Association des copropriétaires RITA

**MISE EN CONFORMITE DES TRANSFORMATIONS EXISTANTES AUX NIVEAUX
DU SOUS-SOL ET REZ-DE-CHAUSSE ET PROJET DE RENOVATION VISANT
L'AMELIORATION ENERGETIQUE DU BATIMENT**

DEMANDE DE PERMIS D'URBANISME : NOTE EXPLICATIVE

Rampe de parking

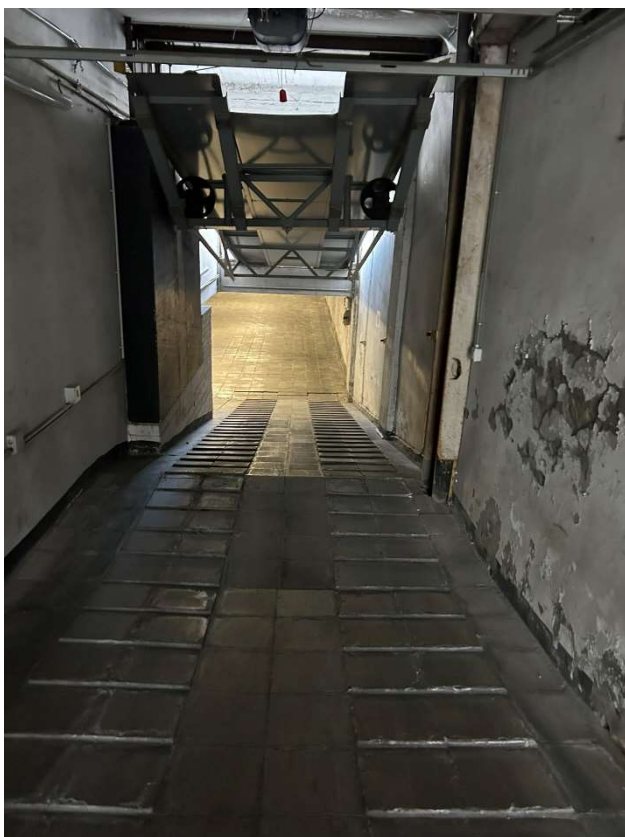
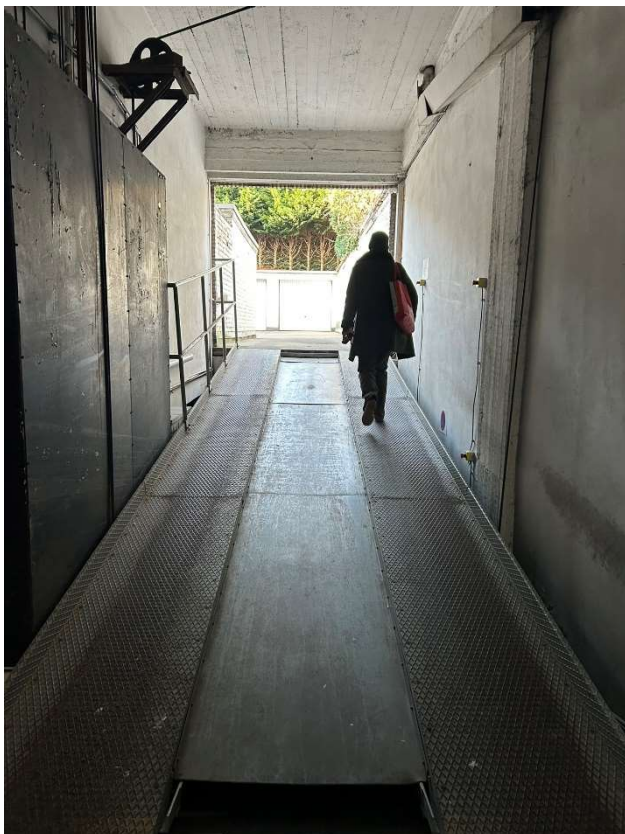
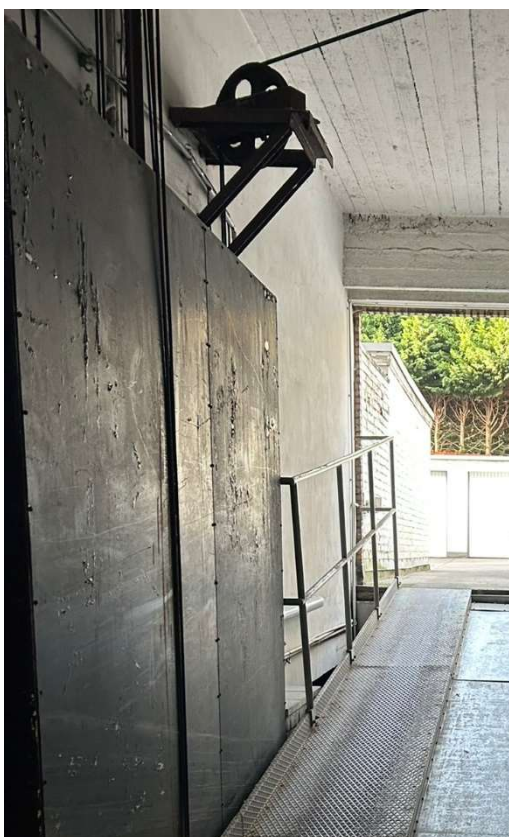
« Le système de rampe carrossable pour l'accès soit au sous-sol, soit à l'intérieur d'ilot, est trop peu détaillé d'un point de vue technique, de la puissance du moteur, des détails également acoustiques et surtout d'un schéma de fonctionnement. Cet élément doit bien être détaillé dans les informations à transmettre au SIAMU, considérant qu'il induit une impossibilité de fuite. »

Mécanisme ancien ne permettant pas d'avoir les informations demandées.

Le système induit en effet une impossibilité de fuite. Néanmoins, s'agissant d'une régularisation, nous ne sommes pas en mesure de fournir les détails techniques complets demandés (puissance, acoustique et schéma de fonctionnement du mécanisme ancien).

Par conséquent, nous sollicitons l'avis du SIAMU en l'état actuel des installations et nous nous engageons à mettre en œuvre les éventuelles recommandations de sécurité émises par le service.
